Lausunto kaavaehdotuksesta, Rautatieaseman alueen asemakaava (Rautatieasemakaava), Kokemäki

LAUSUNTO KOKEMÄEN KAUPUNGIN RAUTATIEASEMAKAAVAN EHDOTUKSESTA

Lausunto Rautatieasemakaavan ehdotuksesta

Lausunto Rautatieasemakaavan ehdotuksesta, Kokemäen kaupunki

Asiakirja	Kokemäki_ Rautatieasemakaava_ ehdotus.pdf
Liite 1	Rautatieasemakaava_ liite.pdf

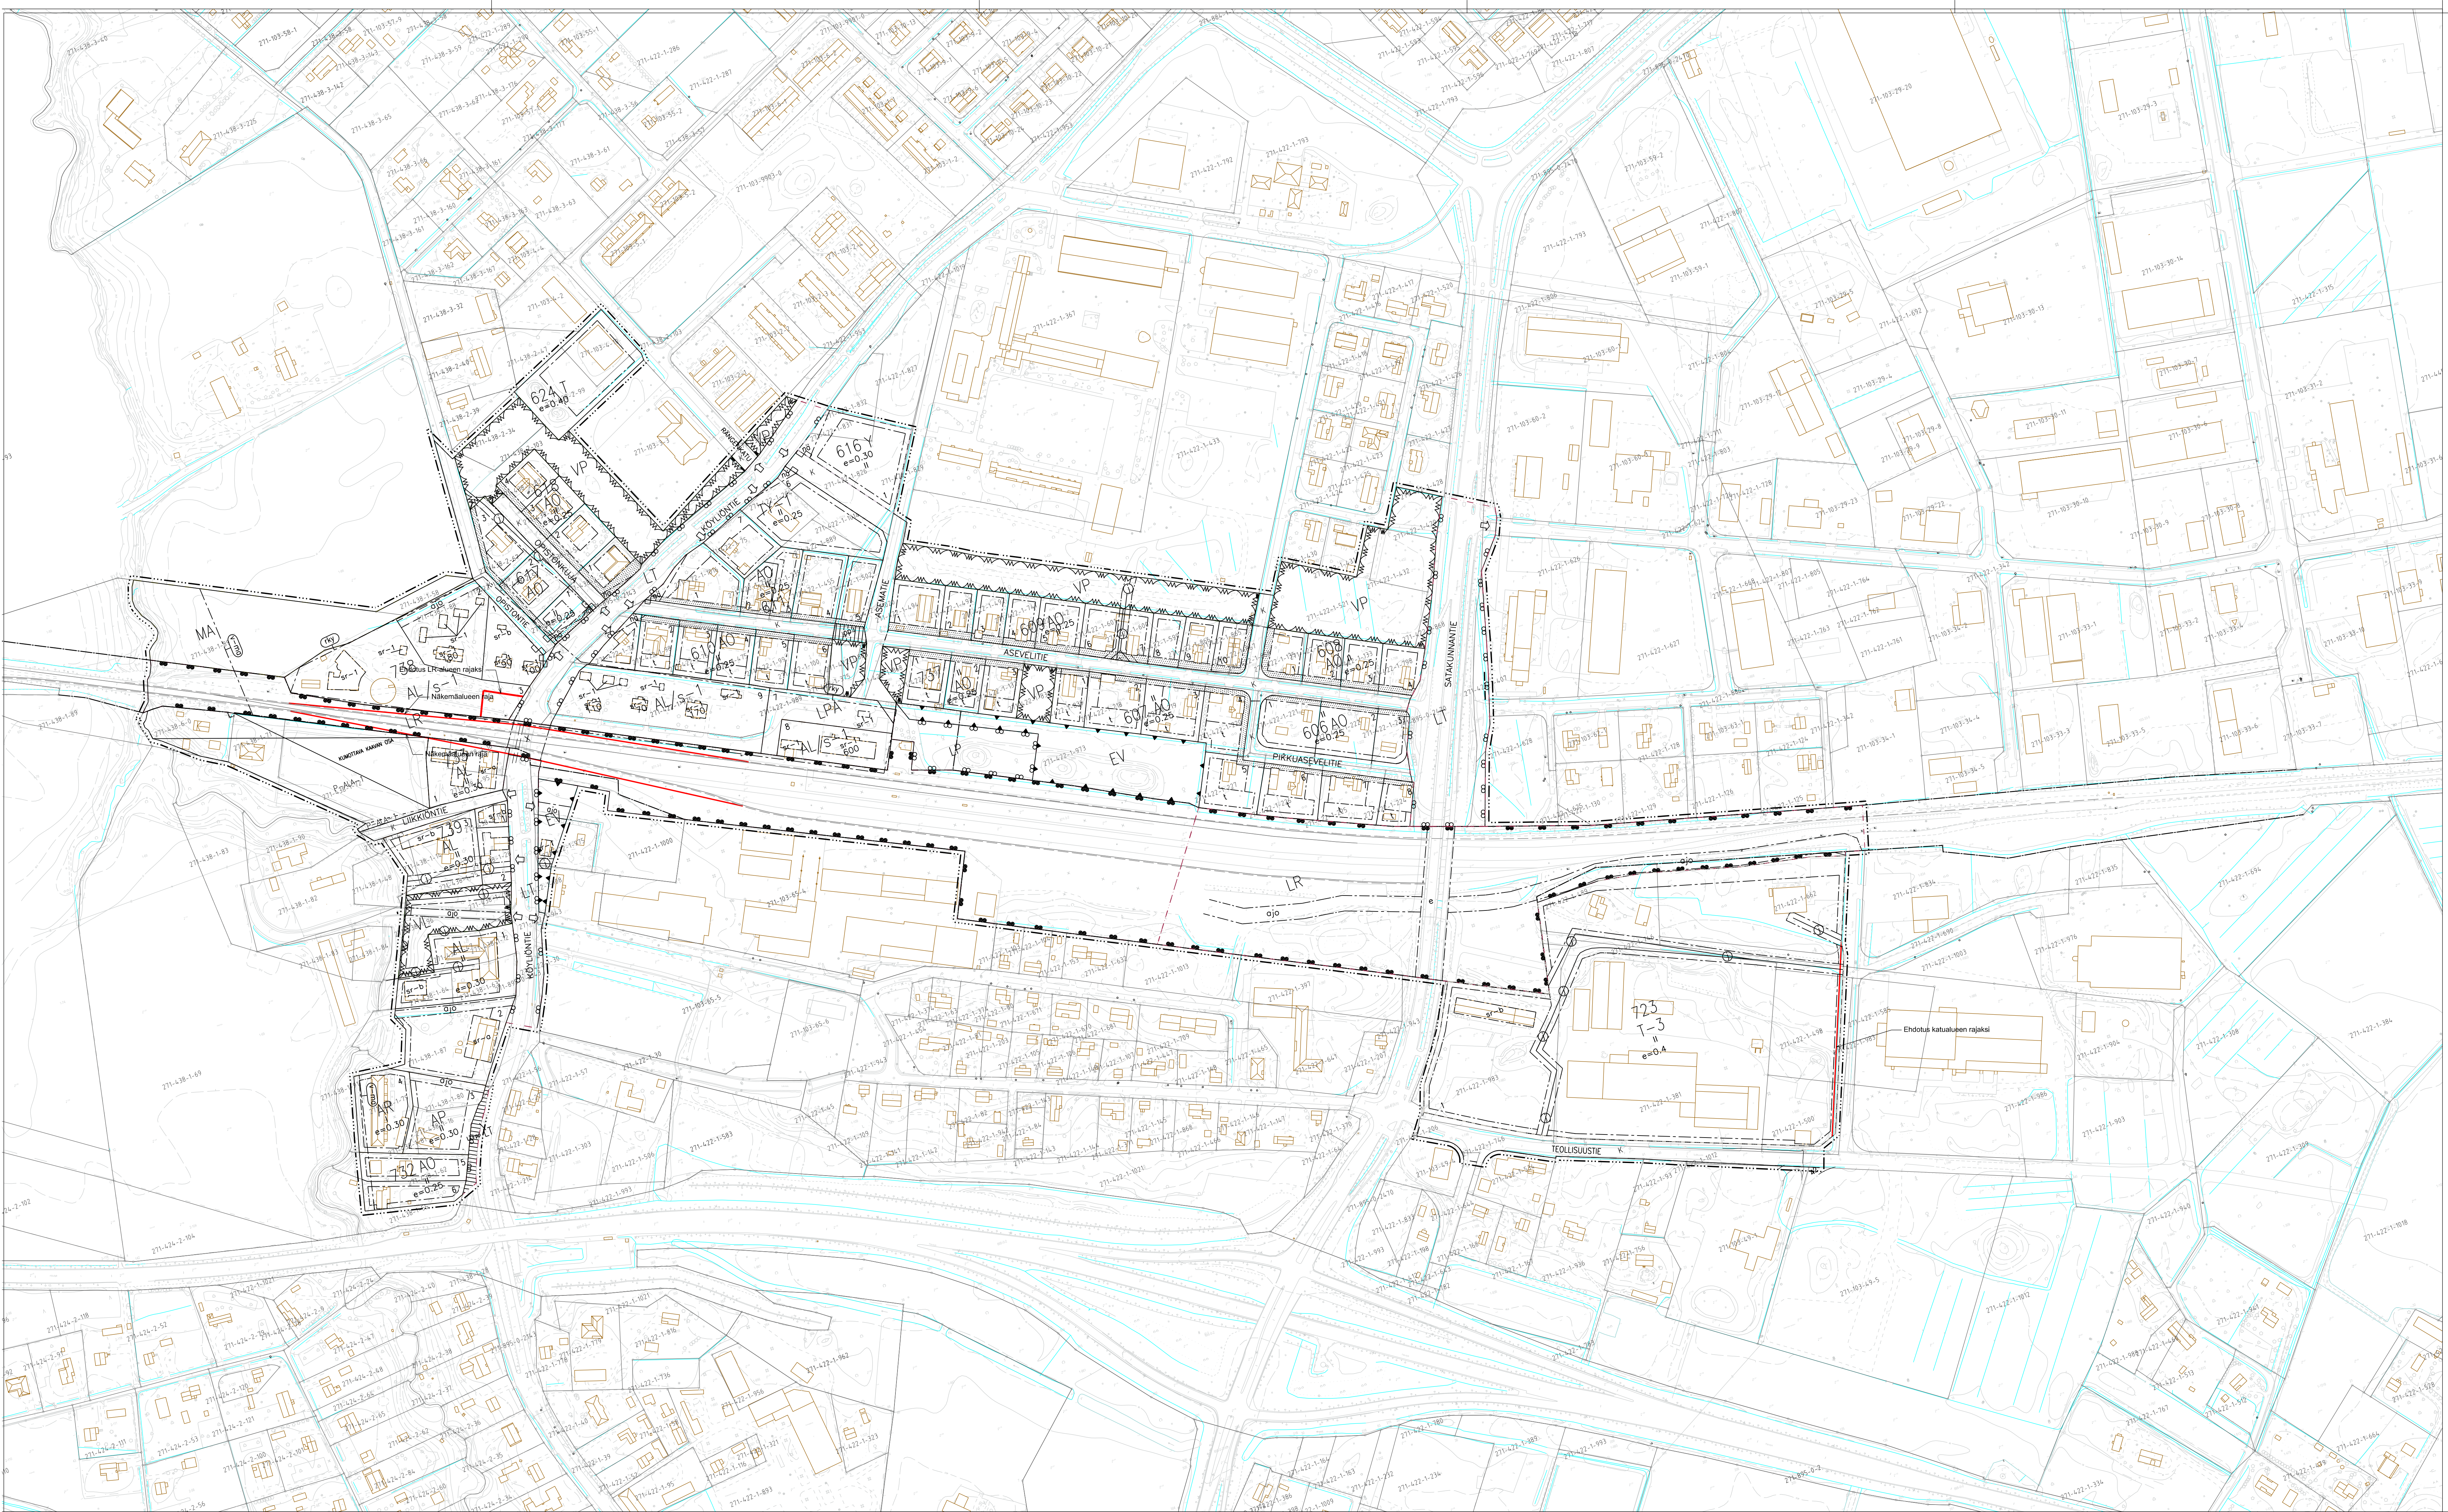
Tällä hetkellä voimassa olevassa kaavassa kiinteistö 271-438-1-88 on merkitty kokonaisuudessaan LR-alueeksi. Nähtävillä olevassa kaavaehdotuksessa alue on merkitty AL-tontiksi. Tontin kulmalla sijaitsee Väyläviraston tasoristeyksen varoituslaitoskoju. Väyläviraston näkemyksen mukaan varoituslaitoskojun alue tulisi merkitä nähtävillä olevassa kaavaehdotuksessa rautatiealueeksi kaavamerkinnällä LR.

Edellä mainittua kohtaa vastapäätä sijaitsee radan eteläpuolella kiinteistö 271-438-1-18, joka sijaitsee osittain tasoristeyksen näkemäalueella. Tällä hetkellä radan puolella kasvaa pensaita, jotka estävät määräysten mukaisen tasoristeyksen näkemän toteutumisen. Tasoristeyksen näkemäalue sijaitsee myös osittain kiinteistön 271-438-1-95 alueella. Lisäksi tontin 271-438-1-18 alueella radan puoleisella reunalla sijaitsee radan turvalaitteiden kaapelikaivo.

Edellä mainitut alueet tulisi huomioida kaavassa rautatiealueen merkinnällä LR. Lausunnon liitteenä on kartta, jossa on todettu aluetarpeet.

Kuva 1: Rautatieasemakaavan ehdotus / kiinteistö 271-438-1-87

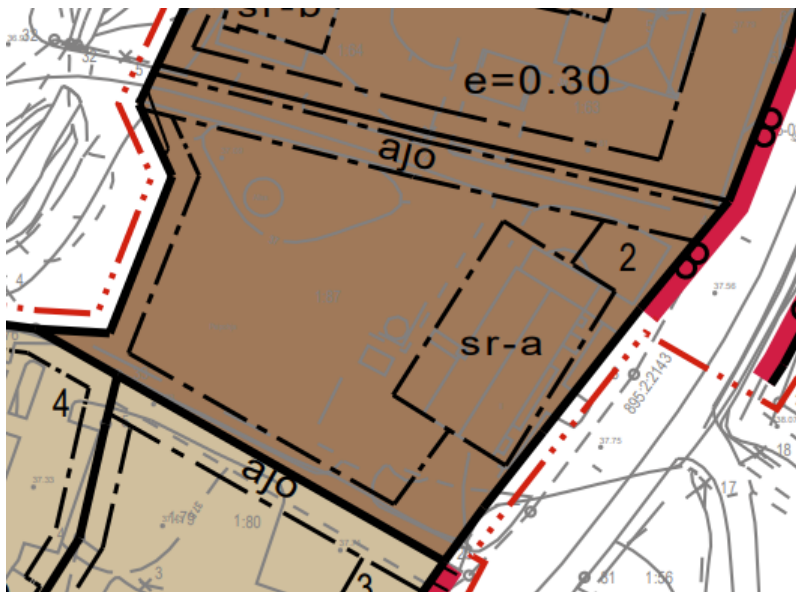
Esitämme Rautatieasemakaavan päivittämistä yllä kirjatulla ja perustelluilla muutoksilla.
